改善箇所説明図

基準不適合発生箇所

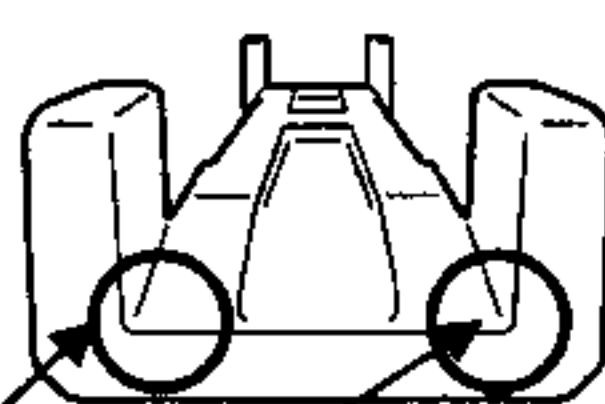
緩衝装置の後輪リーフスプリングを取り付けるトラニオンシートの加工が不適切なため、スプリングストッパの角部に形状不良のものがある。そのため、低速旋回時に当該部に大きな横荷重がかかり、スプリングストッパが破損し脱落して、他の交通の安全を妨げるおそれがある。

全車両、トラニオンシートを良品と交換する。

識別：ネームプレートの左上ビス頭部に黄色ペイントを塗布する。
